O/BY.F-2.2431.82.2023

PYTANIA WRAZ Z WYJAŚNIENIAMI

dot.: postępowania o udzielenie zamówienia publicznego wyłączonego spod stosowania ustawy Prawo zamówień publicznych pn.: **Dostawa i montaż klimatyzacji w Wydziale Technologii i Jakości Budowy Dróg - Laboratorium Drogowe Generalnej Dyrekcji Dróg Krajowych i Autostrad Oddział w Bydgoszczy.**

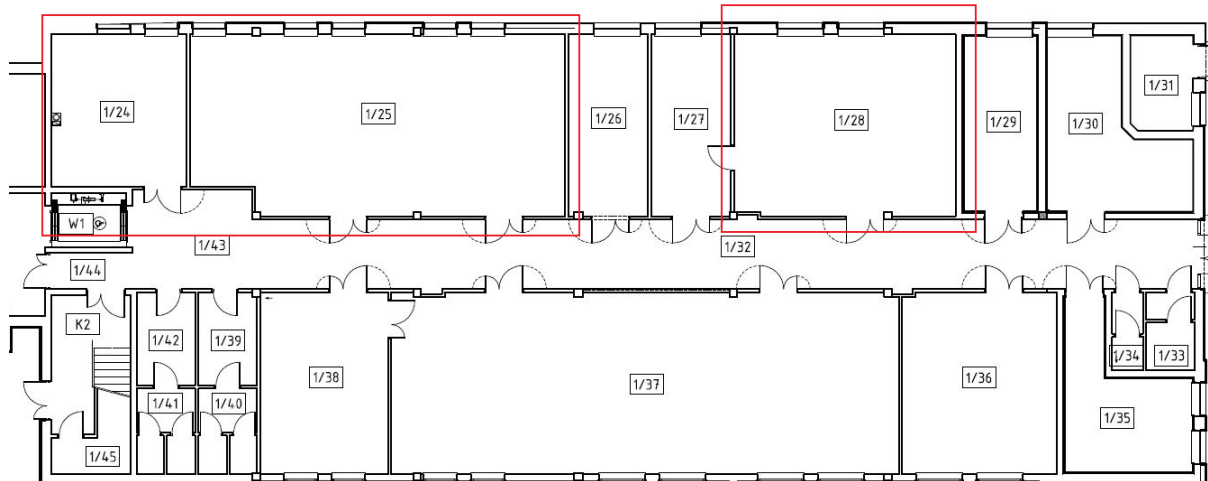
Czy wykonanie nowego zasilania pod klimatyzatory leży w zakresie montażu? Jeżeli tak, proszę o podanie lokalizacji rozdzielnic (odległość w metrach w stosunku do każdego z 5 nowych agregatów zewnętrznych).

Proszę również o informację czy w rozdzielnicach jest miejsce dla 5-ciu nowych bezpieczników.

Zamawiający informuję, iż wykonanie nowego zasilania pod klimatyzatory leży w zakresie montażu i w rozdzielnicach jest miejsce dla 5-ciu nowych bezpieczników.

Odległość do poszczególnych jednostek:

- pomieszczenie 1/24 – około 20 m – klimatyzacja typ II
- pomieszczenie 1/25 – około 30 m i 35 m – klimatyzacja typ I
- pomieszczenie 1/28 – około 45 m i 50 m – klimatyzacja typ I
